RELATÓRIO FINAL CPA/EIV nº 1/2020
Araucárias Shopping

Referência: Processo SEI nº 00390-00003783/2018-56

Assunto: Estudo Prévio de Impacto de Vizinhança - EIV, relativo à obra inicial de empreendimento de uso misto denominado “**Araucárias Shopping**”, localizado na Rua 16 Sul, Lotes 3 e 5 e Rua 17 Sul, Lotes 6 e 8, Águas Claras (RA XX).

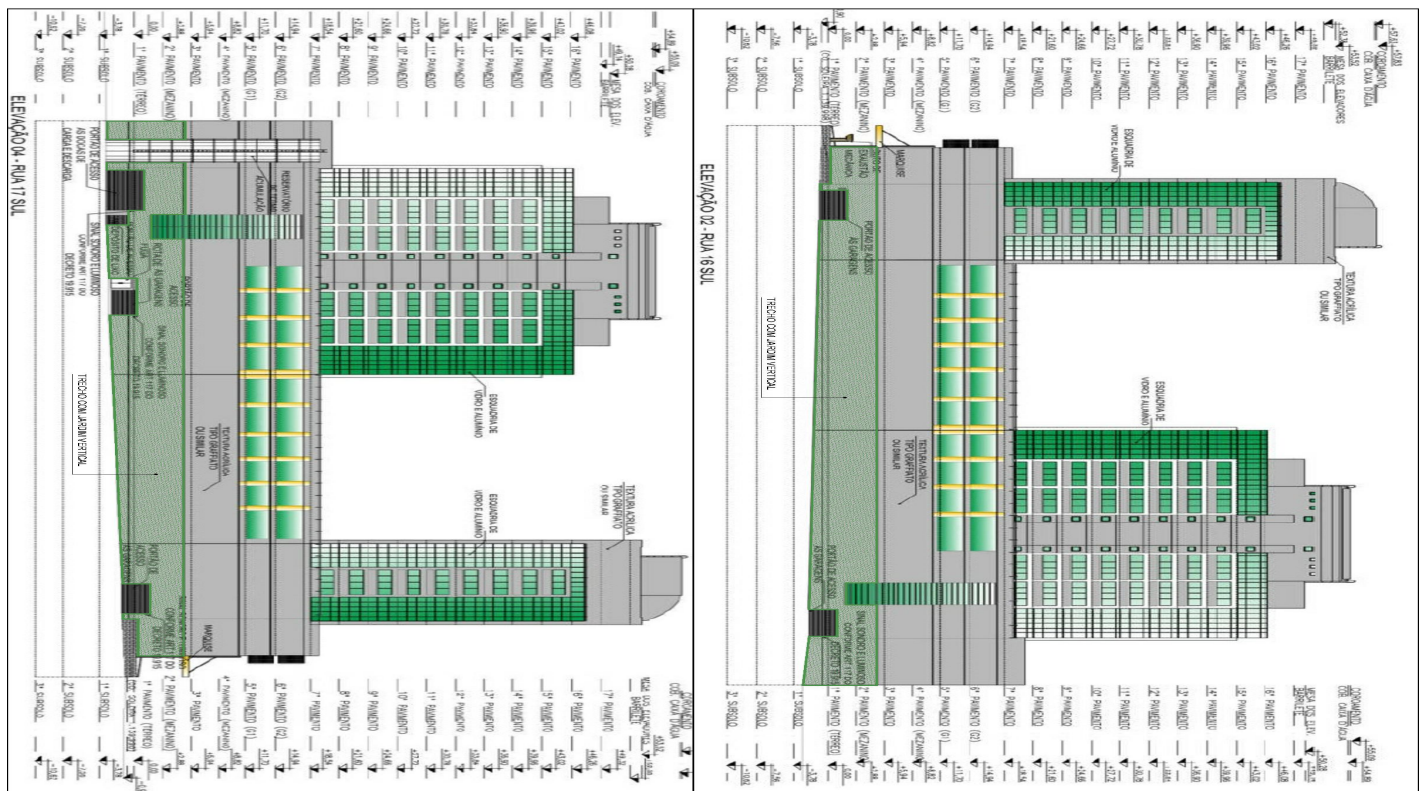
- a) A adequação do projeto consubstanciada na medida 9, deverá ser apresentada à CAP para análise e aprovação, atendendo a área especificada na figura 1 abaixo.

9	EIV	Projeto	Adequação	as Ruas 16 e 17 Sul com implantação de jardim vertical com espécies naturais.	Empreendedor	CAP/SEDUH	3 meses	N/A
10	EIV	Instalação	Prevenção	Controle de sinalização, ruídos e tráfego de veículos pesados durante a execução de obra, com término previsto para até às 20h.	Empreendedor	N/A	2 anos	N/A
